Ķekavas novada pašvaldības iepirkumu komisija atklāta konkursa "Būvdarbu veikšana jaunas pirmsskolas izglītības iestādei Titurgā, Baložu pilsētā, Ķekavas novadā", identifikācijas Nr. ĶNP 2024/76, ietvaros ir saņēmusi ieinteresētā piegādātāja jautājumus un sniedz uz tiem atbildes

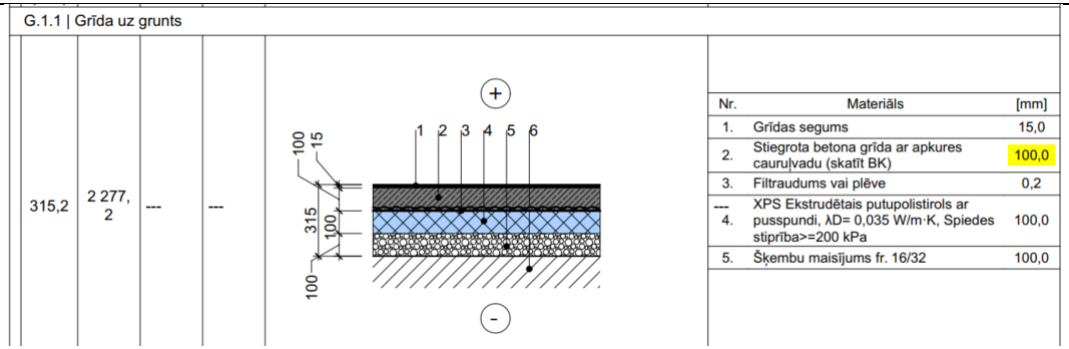
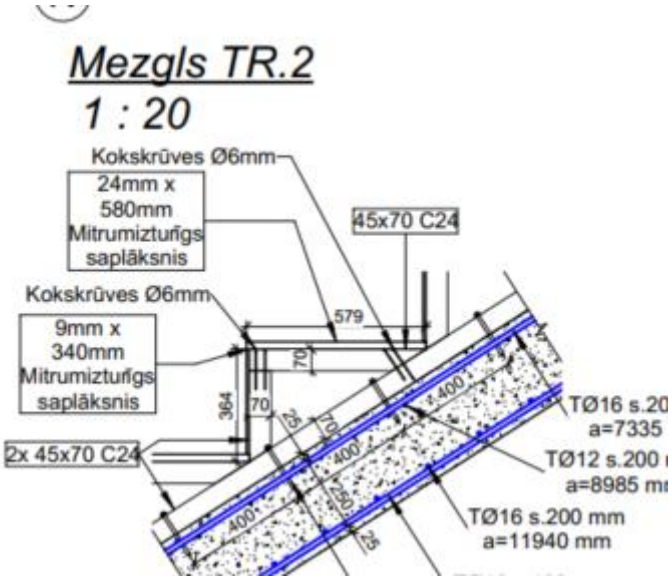
<table>
<tr><th>Nr. p.k.</th><th>Jautājums</th><th>Atbilde</th></tr>
<tr><td>1.</td><td>Lokāla tāme 1.5 "Jumts" pozīcija nr. 50
<table><tr><td>50</td><td></td><td>Jumta seguma apakšklāja ierīkošana</td><td>m2</td><td>2 483,00</td></tr></table>
Ieinteresētā piegādātāja jautājumos un atbildēs uz 16.10.2024 Nr. 3 norādīts ka paredzētais apakšklājs ir dēļu segums. Lūdzam precizēt ar kādu soli nepieciešams ieklāt apakšklāju (Dēļu segumu)?</td><td>Ņemot vērā jautājumu apjomu un būtiskumu iepirkuma sekmīgai realizācijai, atbilde tiks sniegta turpmākajā sarakstē.</td></tr>
<tr><td>2.</td><td>Projekta lapa BK-03.1_1. Stāva grīdas planā
<table><tr><th colspan="2">Grīdas materiālu specifikācija - 1. stāvs</th></tr><tr><th>Materiāls</th><th>Apjoms, m³</th></tr><tr><td>80mm Betona sagatave C12/15</td><td>175.25</td></tr><tr><td>80mm Stiegrota betona grīda ar apkures cauruļvadiem</td><td>173.11</td></tr><tr><td>100mm Ekstrūdēts putupolistirols XPS 150</td><td>217.72</td></tr><tr><td>200mm Blietētas šķembas fr. 0-45</td><td>442.27</td></tr><tr><td>C30/37 + XC2</td><td>23.25</td></tr></table>

Paredzēta grīda 80 mm biezumā, savukārt projekta lapā AR-6.7 betona grīdas biezums norādīts 100 mm.</td><td>Ņemot vērā jautājumu apjomu un būtiskumu iepirkuma sekmīgai realizācijai, atbilde tiks sniegta turpmākajā sarakstē.</td></tr>
</table>

G.1.1 | Grīda uz grunts  Nr. Materiāls [mm] 1. Grīdas segums 15,0 2. Stiegrota betona grīda ar apkures cauruļvadu (skatīt BK) 100,0 3. Filtraudums vai plēve 0,2 --- 4. XPS Ekstrudētais putupolistirols ar pusspundi, λD= 0,035 W/m·K, Spiedes stiprība>=200 kPa 100,0 5. Šķembu maisījums fr. 16/32 100,0 Lūdzam precizēt informāciju.	
3.	Projekta lapā AR-6.31 uzrādīti aizkari. **AIZKARU SPECIFIKĀCIJA** **5AIZK-2** Akustiskie aizkari "FR-One Prodigy - Supra"; Type G-150; 3060x15600mm; stiprināms pie sienas; auduma tonis: S 6030-R50B —  — 1 gab. **5AIZK-4** Akustiskie aizkari "FR-One Prodigy - Supra"; Type G-150; 2500x4000mm; stiprināms pie sienas; auduma tonis: S 6030-R50B — — 1 gab. Bet tāmes formā šie apjomi nav atrodami. Lūdzam precizēt informāciju.	Ņemot vērā jautājumu apjomu un būtiskumu iepirkuma sekmīgai realizācijai, atbilde tiks sniegta turpmākajā sarakstē.
